# ゼオライト土嚢等処理設備における 実規模モックアップについて

2023年 8月 30日

東京電力ホールディングス株式会社

## 1-1. ゼオライト土嚢等処理設備における実規模モックアップ試験実施に当たって

## 2-1.ゼオライト土嚢の長期劣化等 ((1)①)

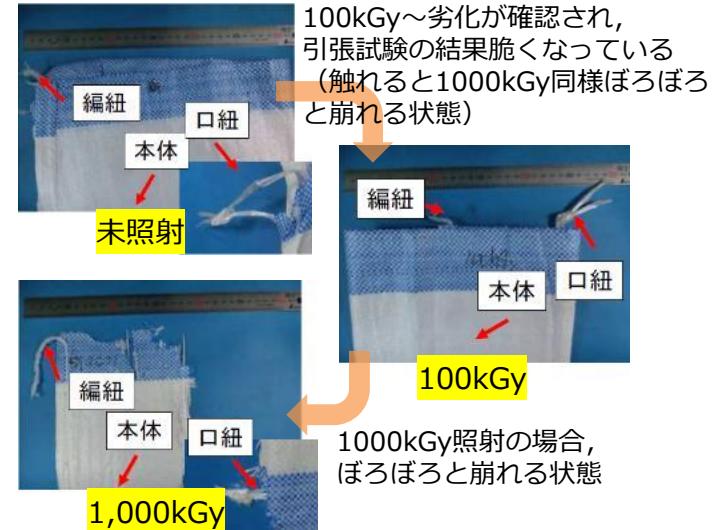
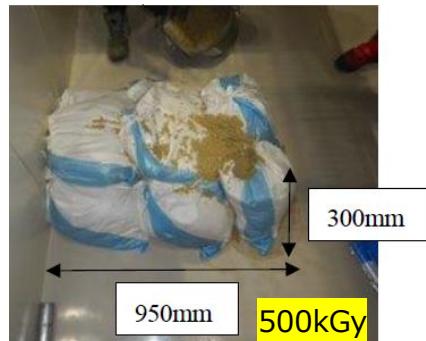
No	項目	実際の設備・手順との相違	考え方	確認時期
(1)①	ゼオライト土嚢の長期劣化等	ゼオライト土嚢の長期劣化等を考慮した試験とすること	実実機のゼオライト土嚢等と同様の放射線を照射し、実機同等の放射線劣化を模擬した土嚢袋を用いた試験を実施し、土嚢袋の切断、ポンプによる吸引について影響を及ぼさないか確認する。	2023/9に実施予定

- ゼオライト土嚢等の現地調査を実施し、土嚢袋は概ね原形を保っているが、劣化傾向があり、一部の袋に破損がみられる状況。実規模モックアップにおいては、現場調査で確認された劣化した土嚢袋等を再現し現場環境を模擬する。
- なお、ゼオライトと活性炭の $\gamma$ 線照射試験を最大積算線量1,000kGyまで実施したところ、ゼオライトも活性炭も照射による顕著な変化は認められなかった。

## 2-2.保管容器設置高さの違いについて ((1)(2))

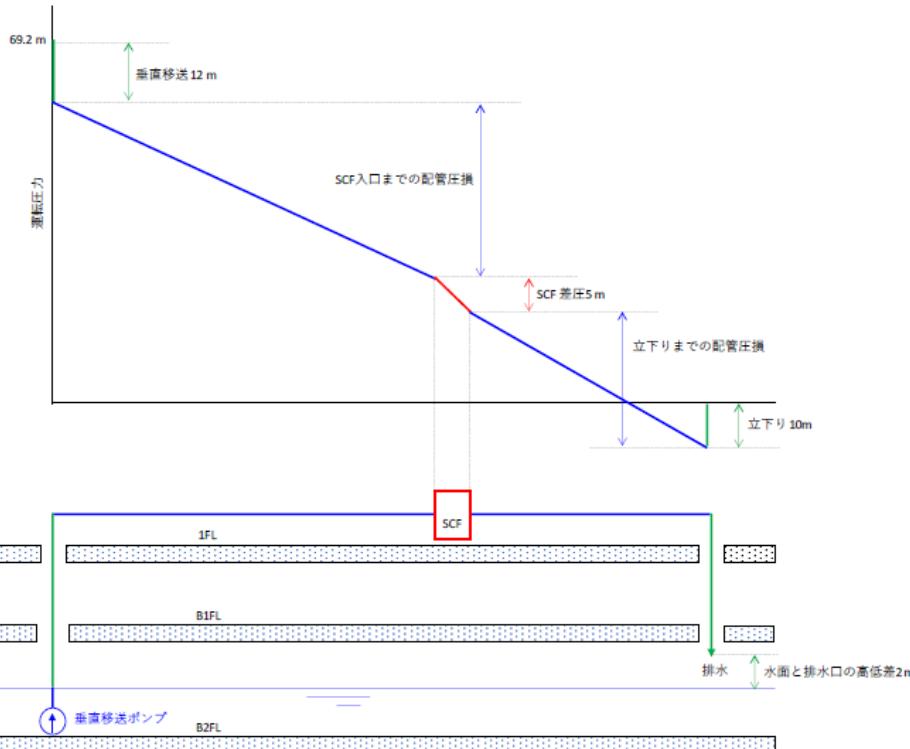
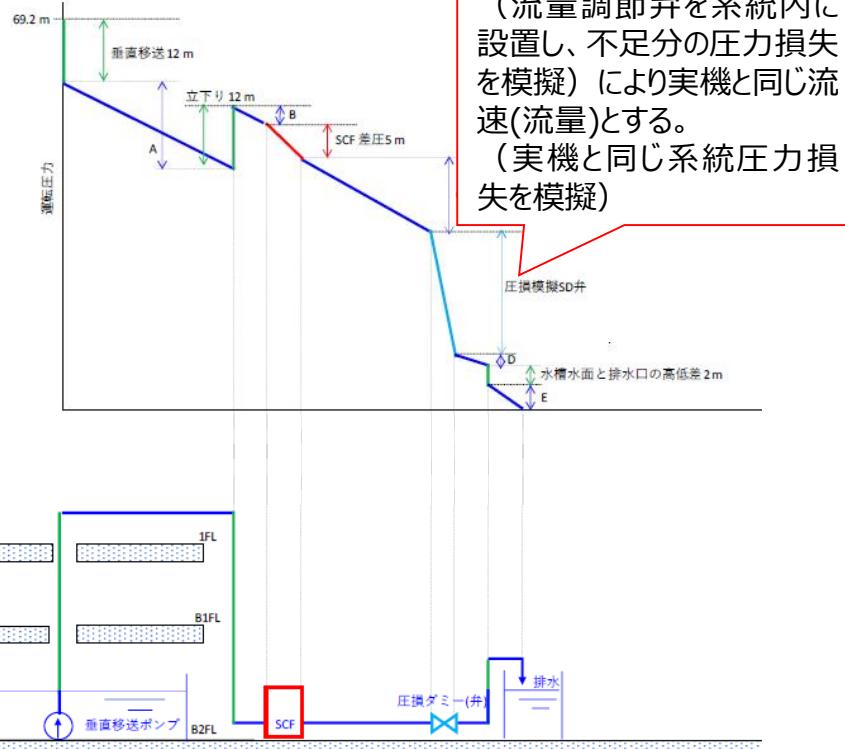
(1)②	保管容器設置高さ	保管容器の設置高さが実機と異なるため、当該圧力損失分（水頭差）を考慮した試験とすること	弁による調整により実機と同じ系統圧力損失を模擬した試験を実施する。	2023/9に実施予定
(1)③	ゼオライト保管	保管容器が充填されるまで、連続運転させること	今後、保管容器を満充填するまで、連続運転する試験を実施する。	2023/9に実施予定

- 保管容器の設置高さが実規模モックアップと実際の設備で異なる<sup>※1</sup>ため、モックアップ時に保管容器内の運転圧力は実機よりも高くなるが、保管容器内部のフィルタ性能に影響を与える因子はフィルタ差圧であり、運転圧力が異なっていても差圧は変化しないため、実際の設備と同じ通水条件となる。
- また、差圧は流速依存が高いが、実機と同じ流速（流量）となるよう、背圧弁（圧損ダミー弁）にて調整を行う。

※1 実規模モックアップにおいては保管容器は重量物であり、実際の設備の地上1階相当の高さを模擬した架台上に設置出来ない

※2 PMBとHTIでは、系統構成は同じだが配管長が異なり、系統圧損が大きいPMBでの評価を前提とする。

## 2-3.ゼオライト保管容器内のゼオライト脱水について ((1)③)

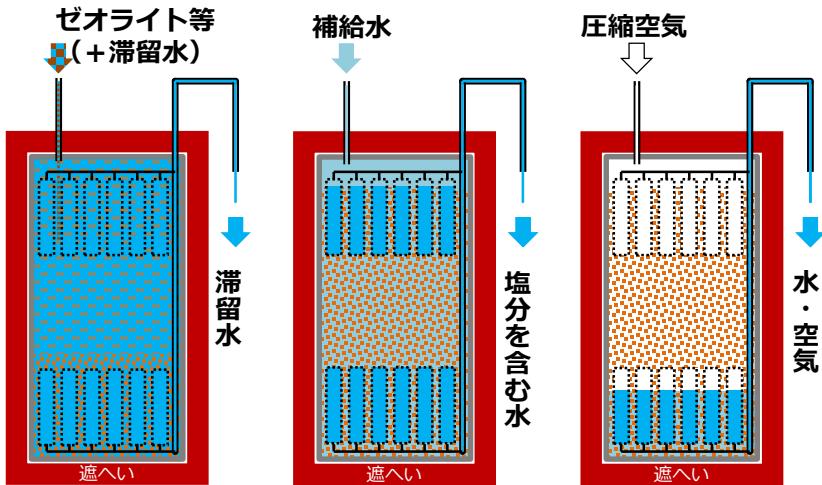
(2)③	ゼオライトの脱水	ゼオライトの脱水について、脱水率の目安が設計通りになっているか確認すること	圧縮空気通気後のゼオライトについて水が滴らない程度（含水率30wt%程度）まで脱水可能なことを確認する。	2023/9に実施予定

- ゼオライト等は滞留水と共に地上階へ移送され、フィルタが装備されている遮へい付のゼオライト保管容器に入れて脱水し、ゼオライト等のみが封入された状態とする。
- ゼオライト保管容器に封入したゼオライト等は、補給水を通水して塩分を除去し、圧縮空気等を利用して脱水する。
  - 圧縮空気通気後のゼオライトについて水が滴らない程度（含水率30wt%以下）まで脱水可能なことを確認している。

## 2-5. トラブル対応について ((1)⑦)

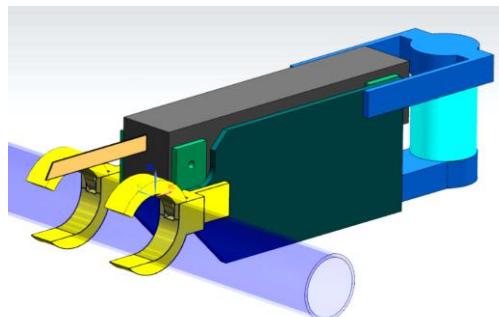
(1)⑥	吸い込み口の閉塞	吸い込み口の閉塞を考慮し、逆洗について成立性を確認すること	逆洗の成立性確認は実機を想定した試験構成及び通水条件として、今後試験にて確認致します。	2023/9に一部実施予定 今後引き続き実施予定
(1)⑦	トラブル対応	試験において閉塞等のトラブルが発生した場合は、実環境を考慮した対応策を検討すること	試験において新たに確認されたトラブルについては、実環境を考慮した対応策を検討の上、今後試験にて確認する。また、地下階の移送系統の閉塞時対応として設備交換等の対応についても、今後試験にて確認する。	2023/9に一部実施予定 今後引き続き実施予定

- 実規模モックアップにおいて、ROVの故障を想定し、装置が壊れない範囲で強制引き戻し、ROVによる救援が可能なことを確認する。
- 今後、ROVの故障モードについて引き続き検討を行い、また試験において新たに確認されたトラブルについても含め、実環境を考慮した対応策を検討の上、今後試験にて確認する。

## 2-6. 固液濃度調整機構について ((2)①)

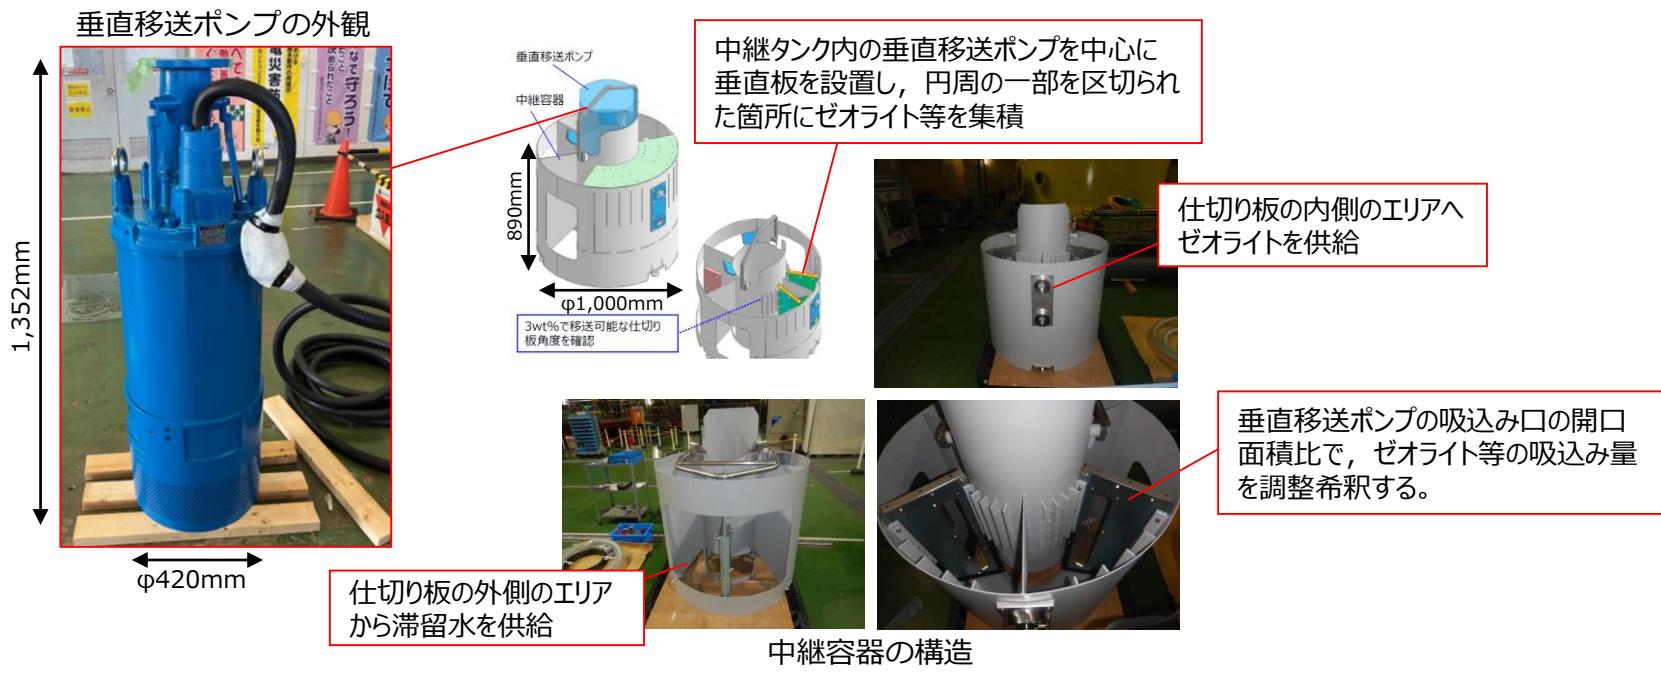
(2)①	移送濃度低減機能	移送濃度低減機能について、固液比の目安が設計通りになっているか確認すること	ゼオライト等を安定した固液比にて移送を継続できることについては、実機を想定した試験構成及び通水条件として、今後試験にて確認する。	2023/9に一部実施予定 今後引き続き実施予定
(2)②	保管容器レベル計	回収容器が充填されたことを検知するレベル計が誤差範囲内で検知できることを確認すること 容器の表面線量との関係を整理すること	容器への充填時の検知誤差については、今後試験にて確認する。 容器の表面線量と、ゼオライトの充填率との関係については、今後線量評価結果をご呈示させていただく。	2023/9に一部実施予定 今後引き続き実施予定

- 地下 2 階の水中ポンプ（垂直移送ポンプ）での吸上げ時、地上 1 階の移送設備での閉塞リスクを低減するため、地下 2 階の中継容器を用い、ゼオライト等の濃度を調整する。
  - 設置する垂直移送ポンプの吸込み口の周囲を、中継容器内部で区分けすることにより、ゼオライト等が集積されたエリアから高濃度でゼオライトを吸引したとしても、仕切り板の外側のエリアから滞留水が供給されるため、ポンプ内で希釈する。
- ゼオライト等が集積されたエリアからゼオライトを吸引し、仕切り板のエリアを $1/5$  ( $72^\circ$ ) に調整することで、ポンプ内部で3wt%程度※まで希釈されることを確認している。今後、実規模モックアップにて固液濃度調整機構の機能確認を進めていく。

※ これまでの試験では、ポンプ周囲にゼオライト土嚢が集積された状態でゼオライトを移送した場合についても、ゼオライトが移送中に閉塞することはなかったものの、今回ゼオライト土嚢3wt%程度まで希釈して移送可能であることを確認する。
